改善箇所説明図②

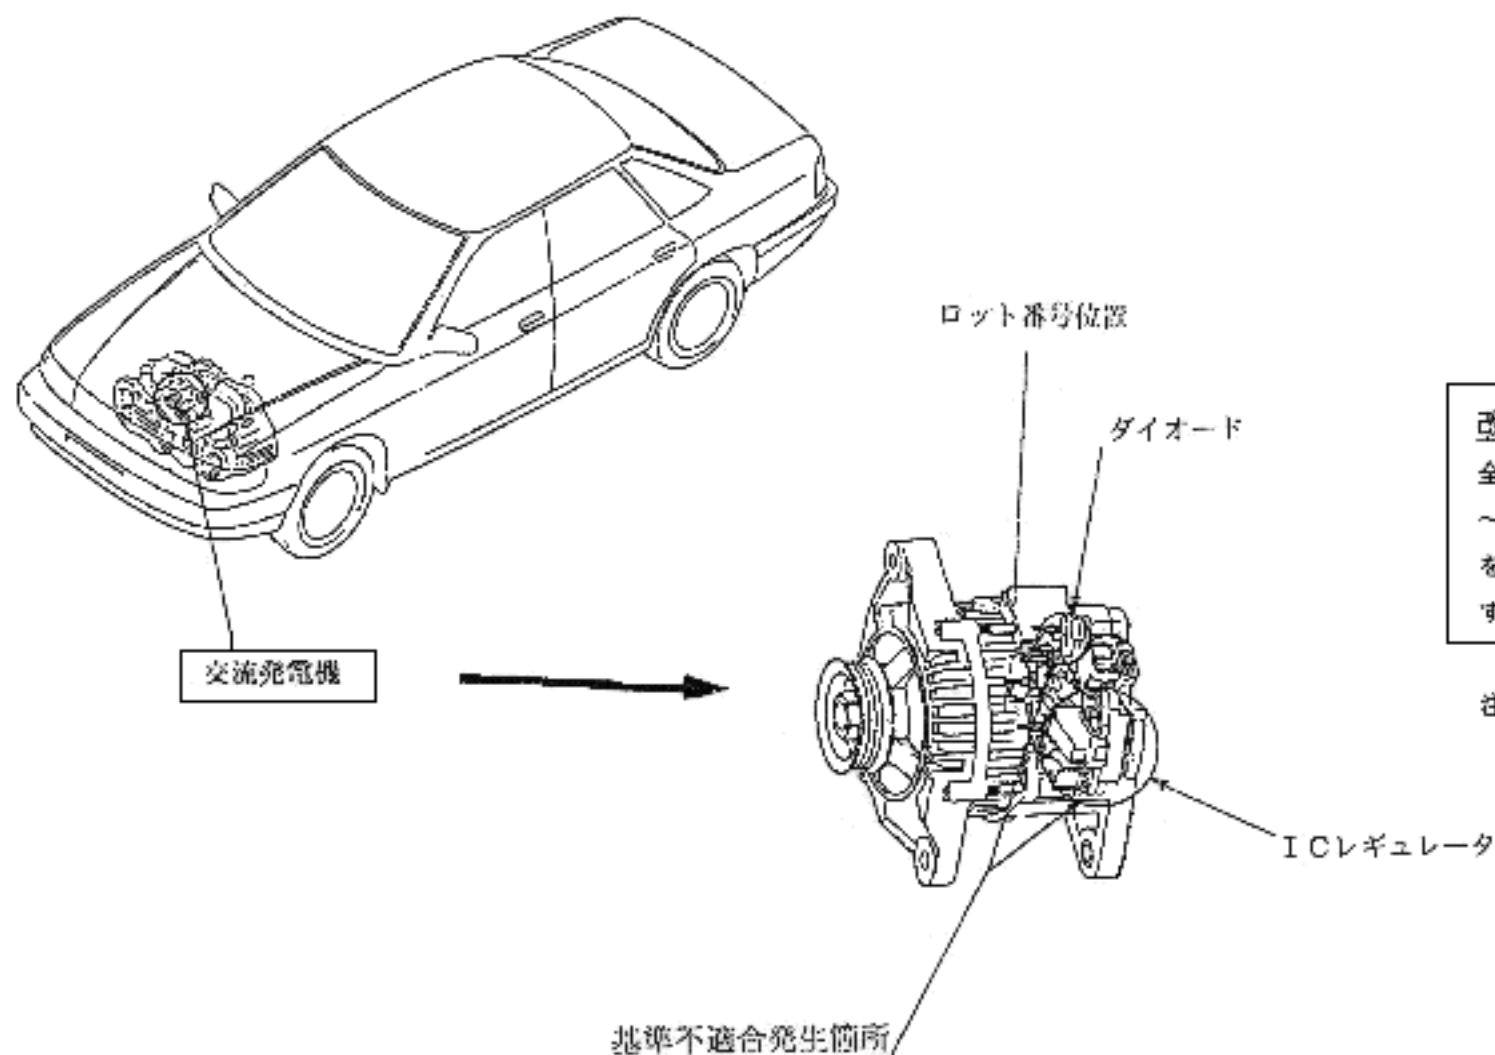
発電機のダイオード（半導体）及びICレギュレータ（電圧調整器）に製造不良のものがあ
り、そのままの状態で使用を続けると、当該部品が接触不良を起こしてバッテリーに充電できなくなり、原動機が停止するおそれがある。

全車両、発電機のロット番号 (36K
～43W、49M～54K、4X3～56M)
を確認し該当するものは良品と交換
する。

注：□は交換部品を示す。
